Valtatien 4 parantaminen Vaajakosken kohdalla - Yleissuunnitelman muutossuunnitelma välillä Haapalahti-Vaajanvirta

Kooste yleisötilaisuudessa esitetyistä kysymyksistä ja vastauksista

Yleisötilaisuus 26.1.2021 klo 17.30-19

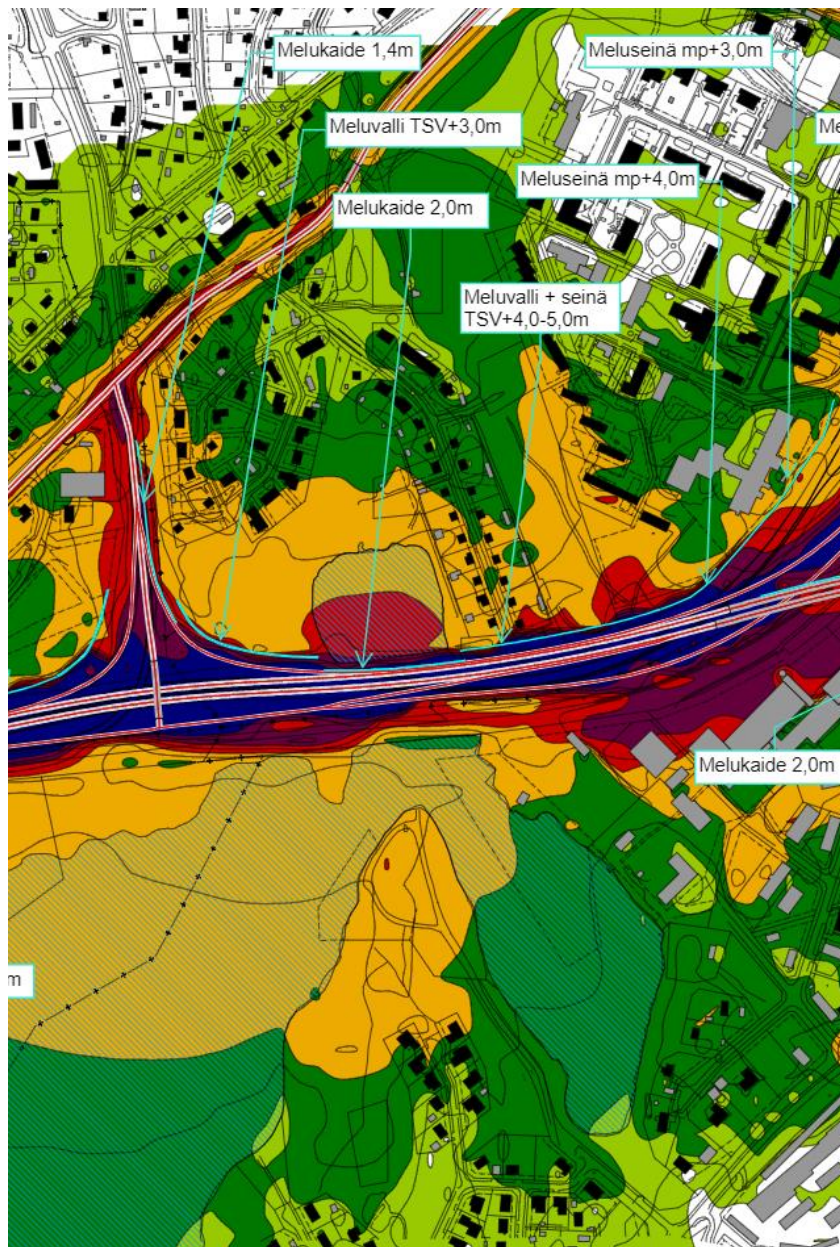
Kysymys: Varassaaren lahdella on joukko uusia omakotitaloja. Miten ne suojataan melulta, jos Hutungin puolella ei ole suojausta?

Vastaus: Meluselvitystä tehtäessä on selvitetty kaikki asutut kiinteistöt ja on huomioitu, että melusuojuukselle suojataan ne. Melualue ei kuitenkaan ulotu tuonne asti. Aluetta ei ole siis nähty tarpeelliseksi suojata. Alla 2040 liikenne-ennusteen mukainen kuva.
